关于福州工商学院学生公寓八外立面颜色及研究生院 平面布置调整的报告

永泰县自然资源局:

建设单位：福州工商学院

设计单位：中奥建工程管理有限公司

C9g#楼二层平面图 1:100

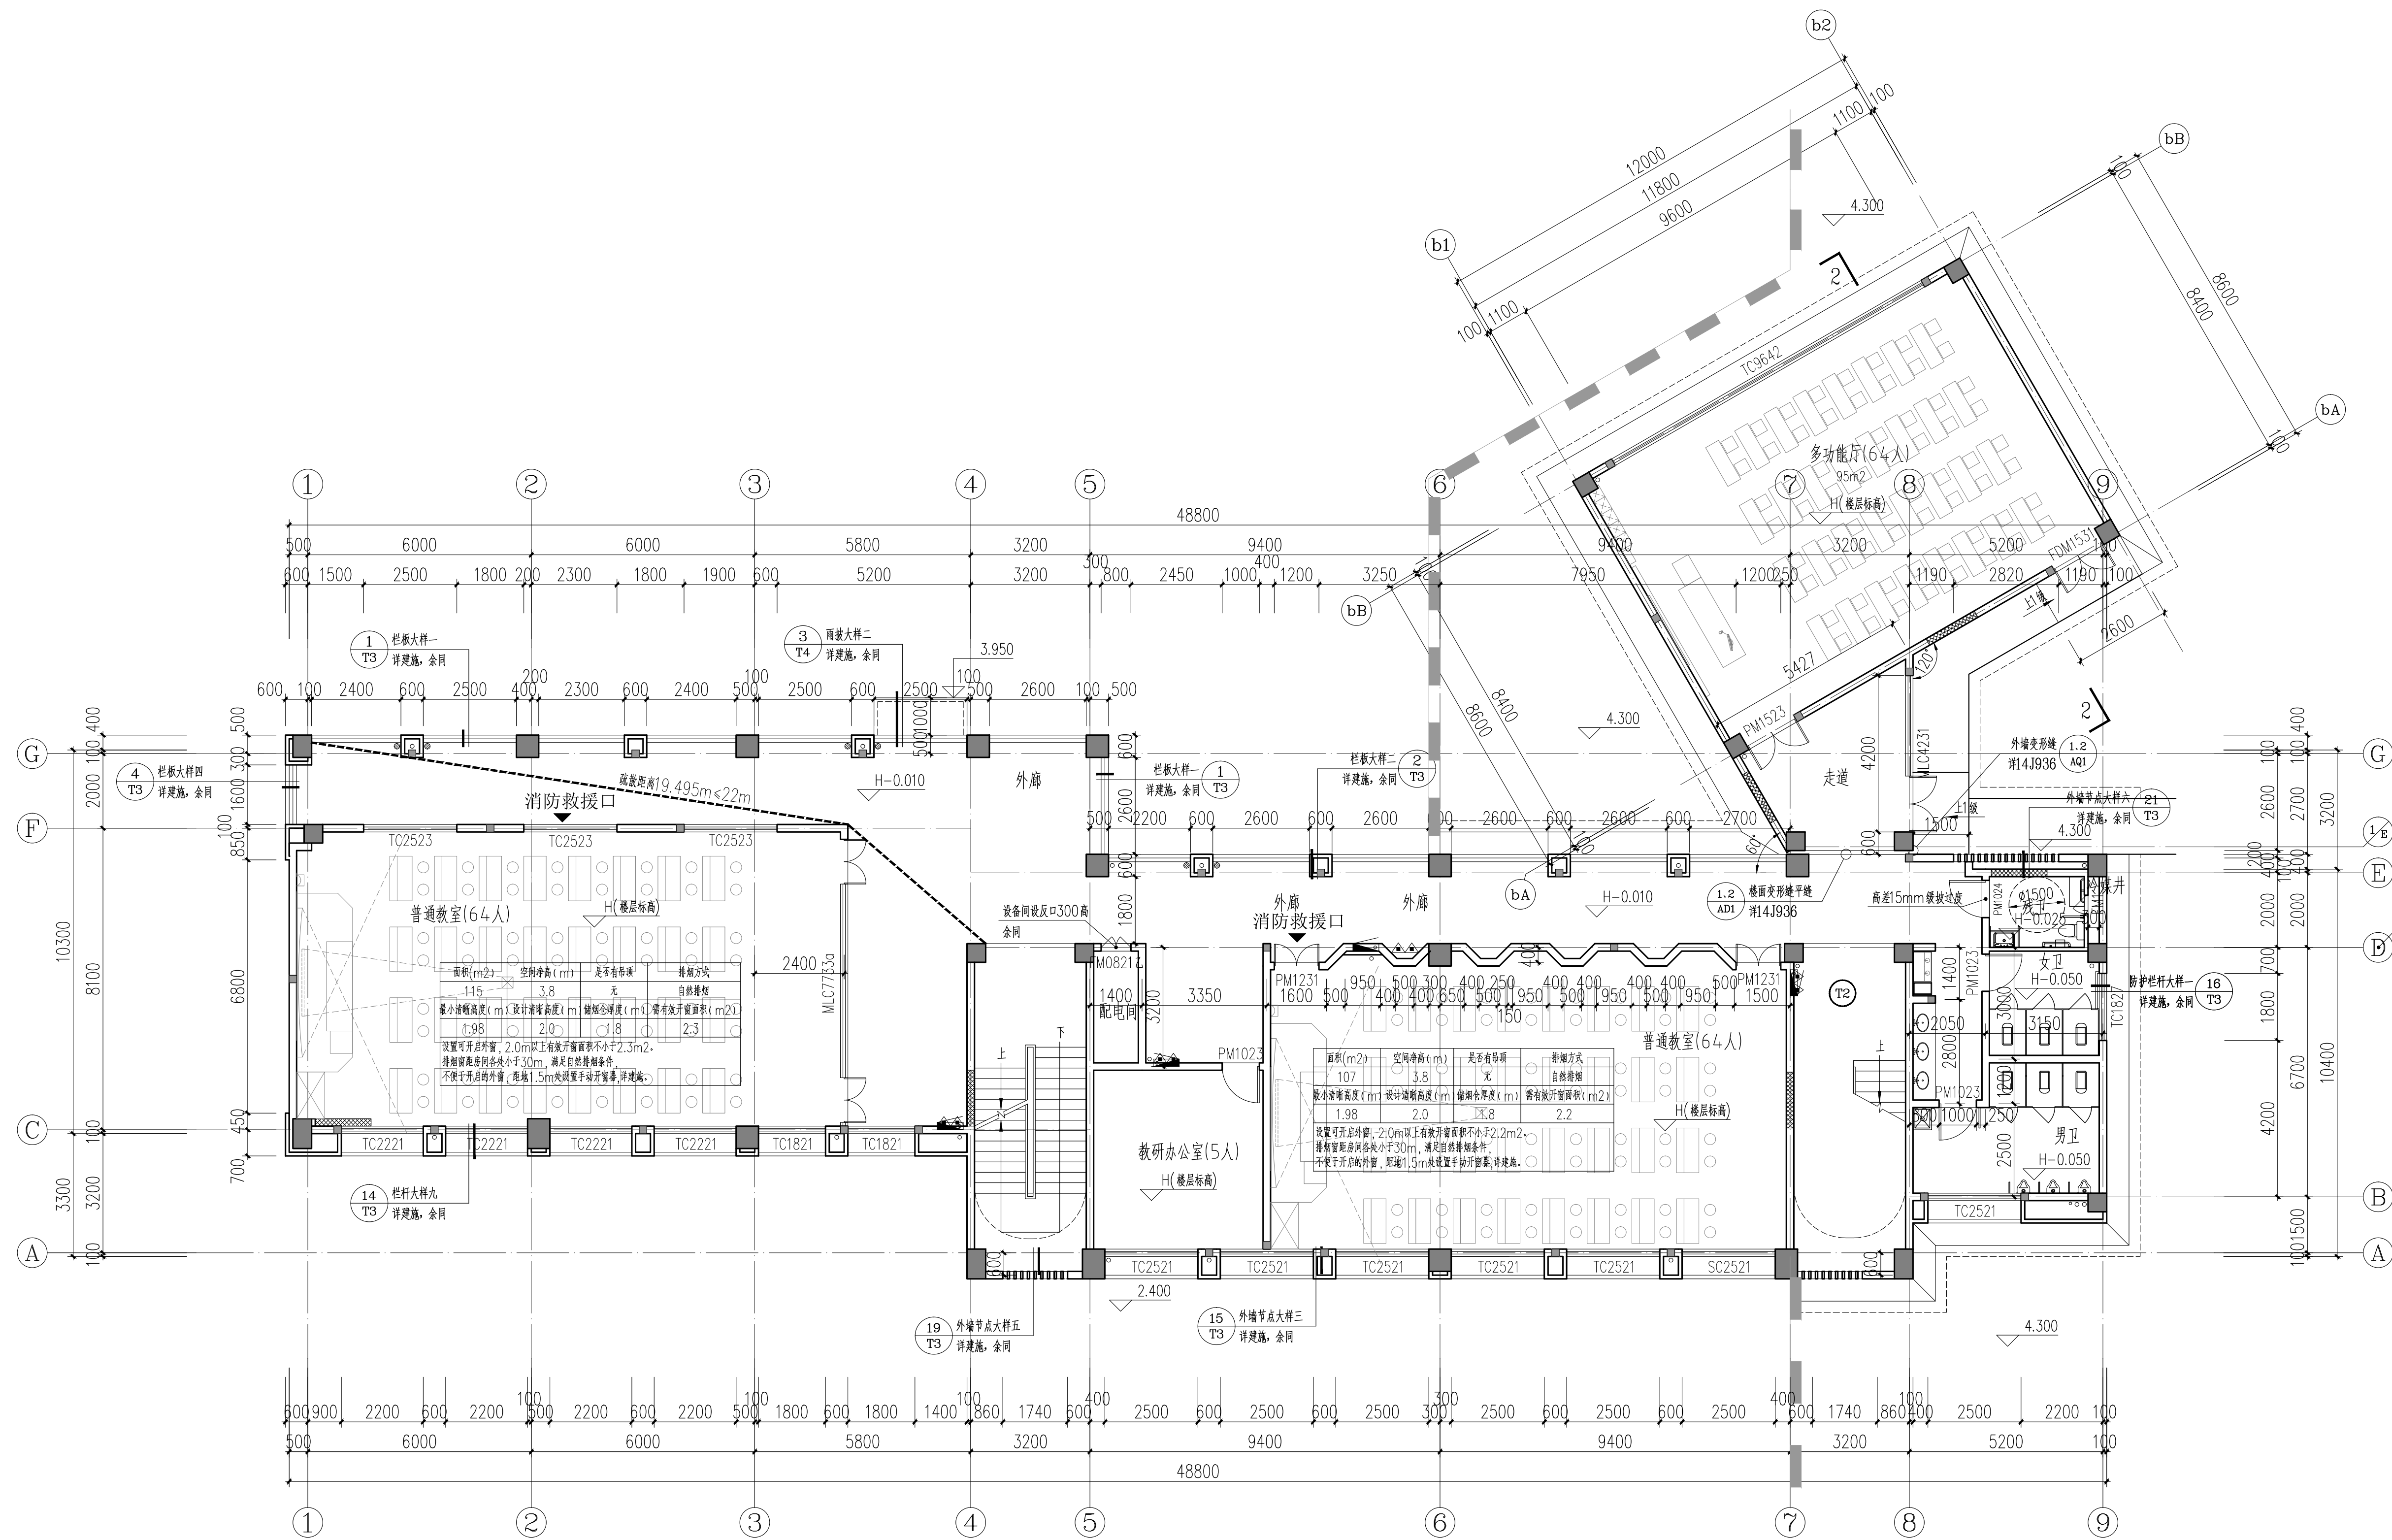
三、研究生院，总建筑面积、计容建筑面积、占地面积保持不变。因教学使用需求，C9a#、C9b#、C9c#、C9d#、C9e#、C9f#、C9g#楼平面图中小教室调整为大教室，配电间移位。
